# Expertise du document d'incidences de l'exploitation d'une ressource en eau saumâtre pour l'élevage de saumons – Le Verdon sur Mer (33)

Rapport final

**BRGM/RP-73880-FR**

ArcaGée (2024), Pure Salmon France – Document d'incidences de l'exploitation d'une ressource en eau saumâtre pour l'élevage de saumons – Le Verdon sur Mer (33). Rapport d'étape et d'orientation après 3 séries de tests (version 0 du 16/04/2024).

Figure 11 : Suivi des niveaux dans GAT-Pz et dans l'estuaire durant l'essai de septembre 2023  
(source : Arcagée, 2024)

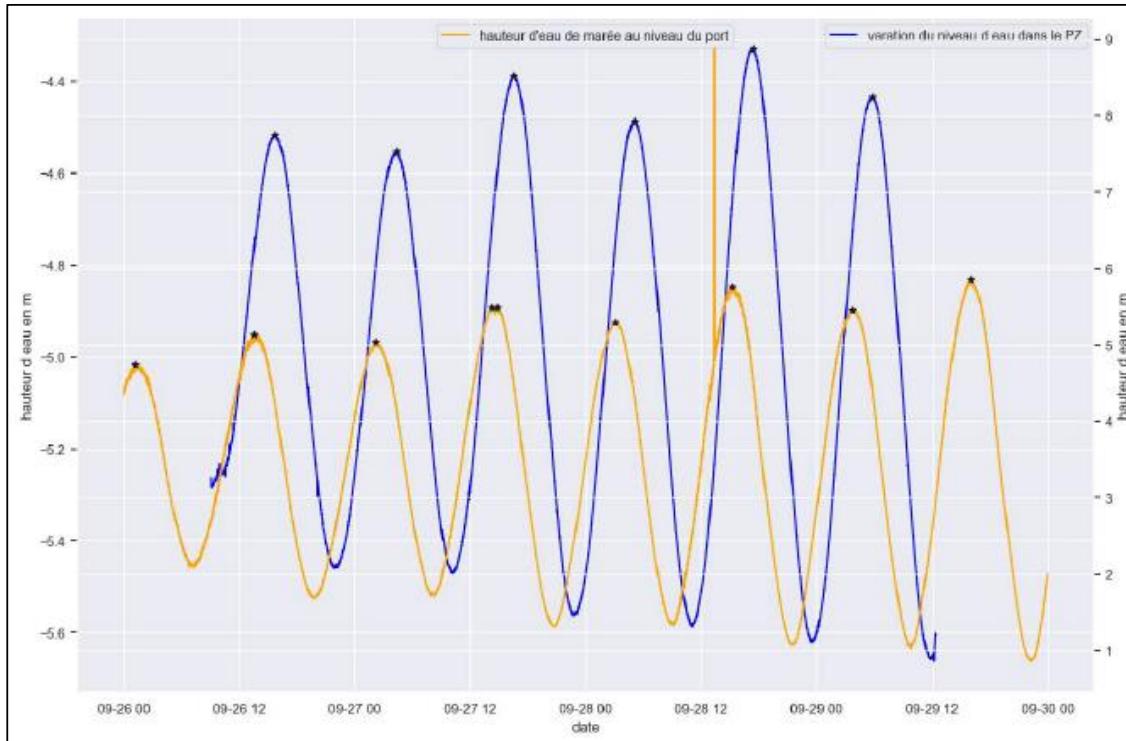
D'après les graphiques fournis, sur ces deux pompages d'avril et septembre 2023, les suivis des niveaux dans les deux forages GAT-Pz et GAT-F démarrent tous deux de manière quasi-synchrone avec les pompages. Et ces suivis se poursuivent pendant quelques heures seulement après l'arrêt (environ 4 h ?) en avril 2023, tandis qu'ils sont arrêtés en même temps que le pompage en septembre 2023. Ces modalités de suivi ne permettent pas d'appréhender les fluctuations naturelles des nappes en-dehors des essais (notamment avant le démarrage). A ce titre, et notamment dans ce contexte singulier de nappes soumises à des effets de marée, ces essais n'ont pas été conduits dans les règles de l'art. Les interprétations fournies, que ce soient les calculs des paramètres hydrodynamiques ou les caractérisations des relations hydrauliques entre aquifères, ne reposent donc pas sur une base robuste.

Figure 17 : Piézométrie simulée en pompage sur 6 forages à 80 m<sup>3</sup>/h chacun (source : Arcagée, 2024)

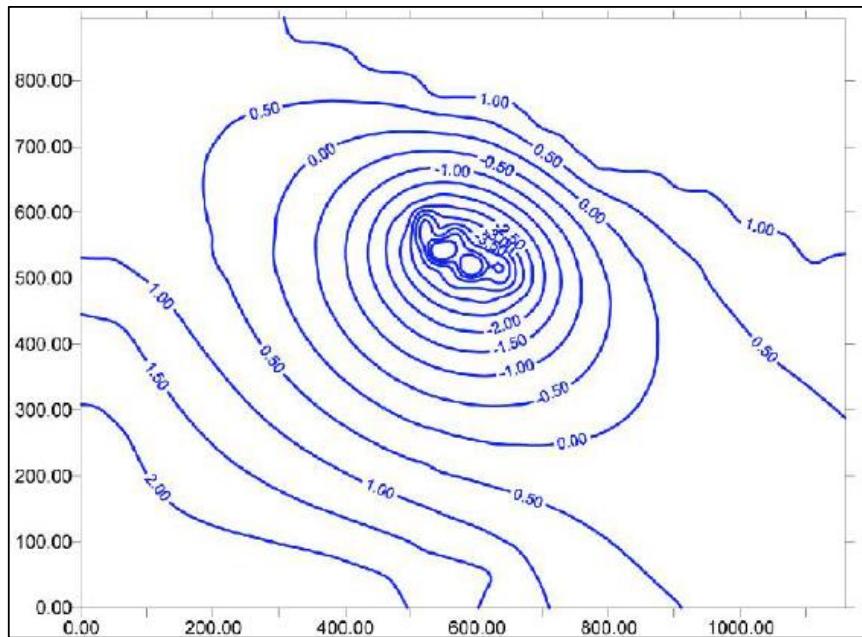
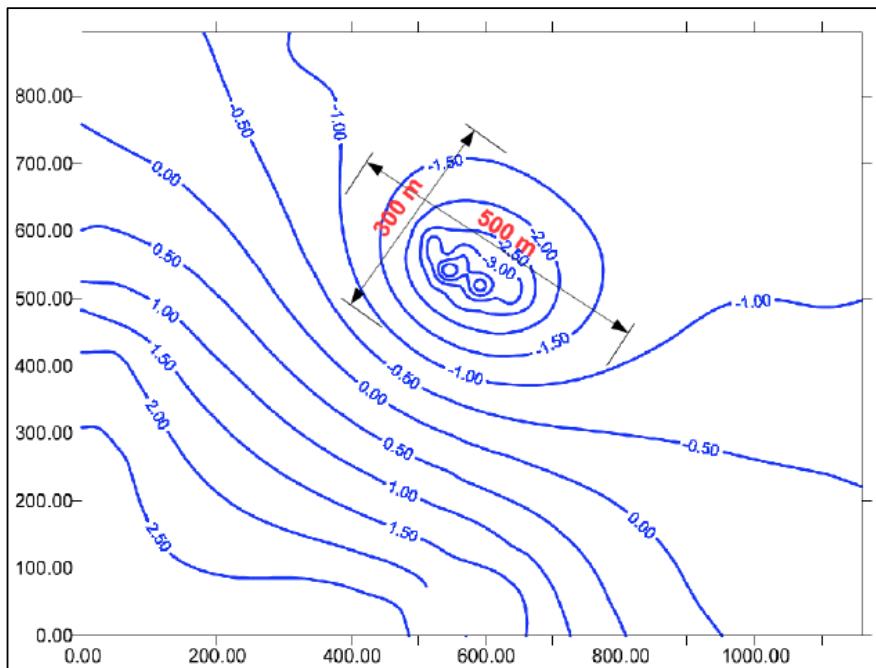
- o l'extension du modèle utilisé, de l'ordre de 1200 x 900 m, est insuffisante dans ce contexte de nappe captive transmissive ; les piézométries restituées (Figure 17, Figure 18) montrent clairement que l'aire d'influence des pompages atteint les limites du modèle ; or les règles de l'art établissent que les limites d'un domaine modélisé doivent "*se situer au-delà de la zone d'influence des scénarios les plus contraignants en termes d'extension spatiale des impacts cumulés*" (Barthelemy et al., 2016) ;

- o des limites à potentiel imposé ont visiblement été introduites dans le modèle ; la première borde l'aquifère à l'est et au nord-est, vraisemblablement pour reproduire le lien hydraulique avec l'estuaire, ce qui serait alors cohérent avec le contexte ; la seconde, au sud-ouest, sert probablement à contraindre le sens d'écoulement de la piézométrie initiale, mais elle n'est étayée par aucune mesure effective et limite artificiellement l'extension de l'aire d'influence dans ce secteur du modèle et force son extension selon un axe sud-est – nord-ouest.

Figure 22 : Suivi du niveau piézométrique de GAT-Pz pendant le pompage d'avril 2023 sur GAT-F (source ArcaGEE, 2024, avec commentaires BRGM en rouge)

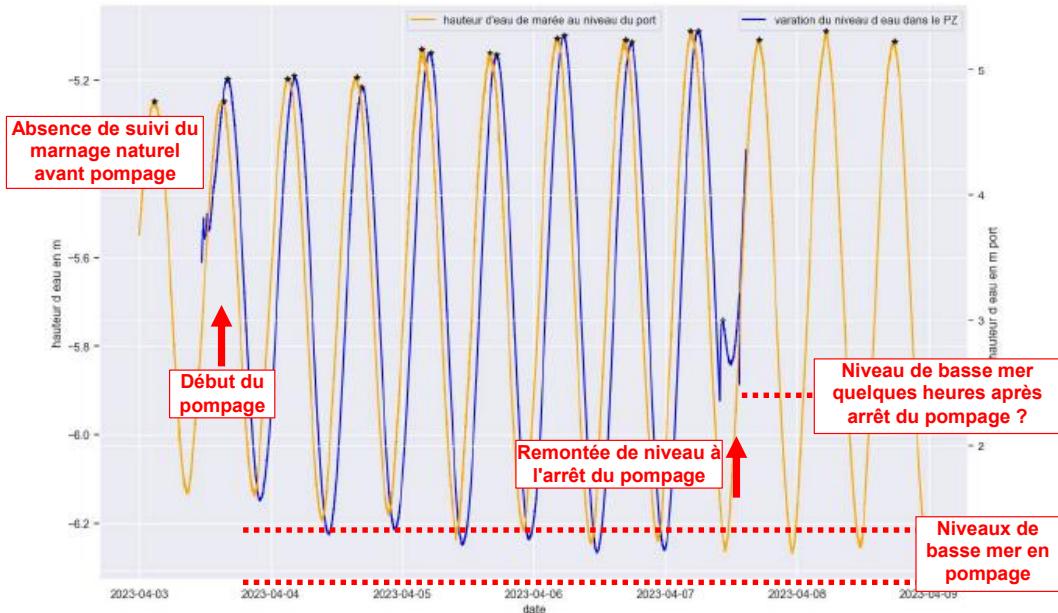
- en premier lieu, le suivi de niveau dans GAT-Pz (Éocène moyen à inférieur) lors du pompage d'avril 2023 est repris dans la Figure 22 ci-après ; une remontée brutale du niveau de GAT-Pz est visible en milieu de journée le 7 avril 2023, dans une temporalité concordante avec l'arrêt du pompage dans GAT-F, puis une redescension, qui ne sont ni évoquées ni expliquées ; en l'absence d'autre incident ou action mentionné, cette remontée ne peut être qu'imputable à l'influence hydraulique de l'arrêt du pompage, qui s'estomperait ensuite rapidement car l'influence de la marée redeviendrait prépondérante ; cela impliquerait une influence de ce pompage à 76 m<sup>3</sup>/h dans le Plio-Quaternaire sur le niveau piézométrique dans l'Éocène de plusieurs dizaines de centimètres ;

Figure 23 : Zoom du graphique présenté en Figure 11 sur les variations de niveau piézométrique des basses mers du 28/09/2023 autour de 23h (avant arrêt du pompage) et du 29/12/2023 autour de 12h (lors de l'arrêt du pompage) - source ArcaGEE, 2024, avec commentaires BRGM en rouge)

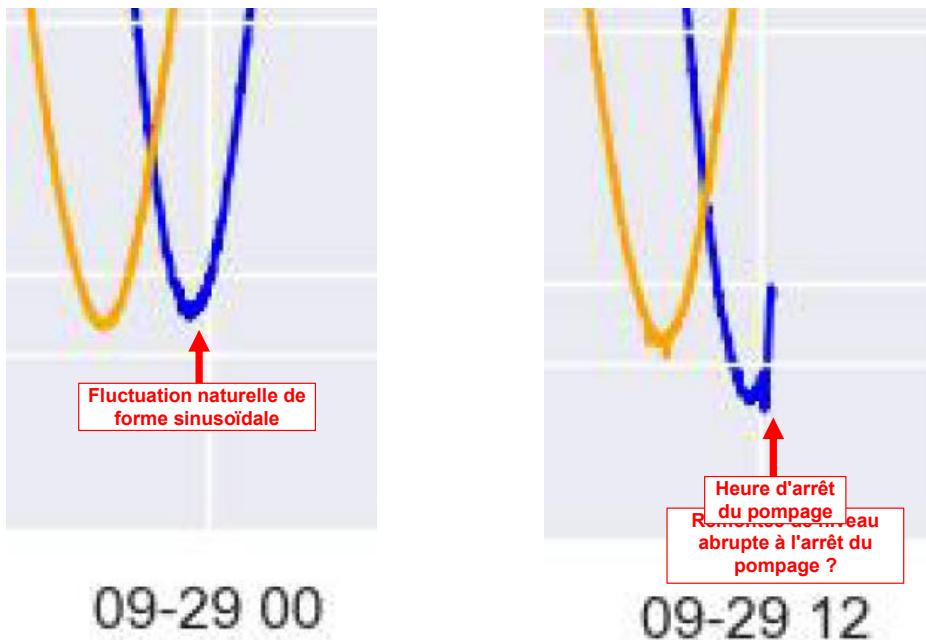
- d'autre part, le niveau dans GAT-Pz n'est suivi que pendant quelques minutes après l'arrêt du pompage de septembre 2023, en début de marée montante ; la remontée de niveau, au moment de l'arrêt du pompage, paraît plus abrupte que sur les marées montantes sinusoïdales précédentes (Figure 23) ; la résolution du graphique et la durée du suivi sont cependant insuffisants pour être confirmer cette hypothèse.
